Kenmerk : N19219\RU\rc

Betreft : Advies mbt rechtzaak pand a/d Admiralengracht 40
te Amsterdam

Onderwerp : Rapportage

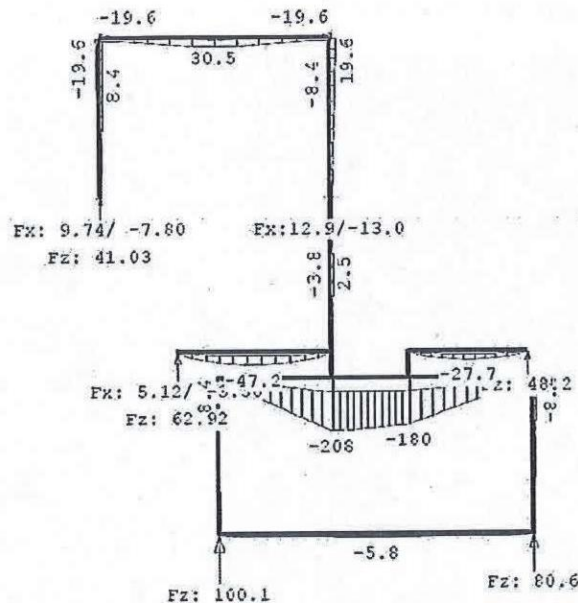
Er zijn 2 issues die beschreven worden en dat is het paal draagvermogen ter plaatse van het talen portaal en de toepassing van betonnen opzetters

3. Omdat het portaal voorzien is van een onderregel in de beganegrondvloer zal het portaal in het midden van de overspanning nog belasting afdragen naar de funderingsbalk met 2 palen. Dit had voor de volledigheid ook in de berekening van De Ingenieursgroep mee gerekend moeten worden.
Van de reactiekracht bij het trappenhuis blijft er dan nog maar maximaal 50% over, dus 50 kN. De belasting graag van de optredende paal belasting, berekend conform de uitgangspunten van Boorsma, wordt dan $U.C. = (50,1+81,5)/(2 \times 73,3) = 0,89$. (89 %)

Bovenstaande berekeningen zijn nog conservatief, omdat van alle 3 de punten deze samen optreden, waardoor de belastinggraad van de optredende paal belasting, berekend conform de uitgangspunten van Boorsma, dan wordt $U.C. = (50,1+81,5)/(3 \times 73,3) = 0,59$. (59 %)

Aan de hand van bovenstaande stel ik dat de constructieve veiligheid niet in het geding is.
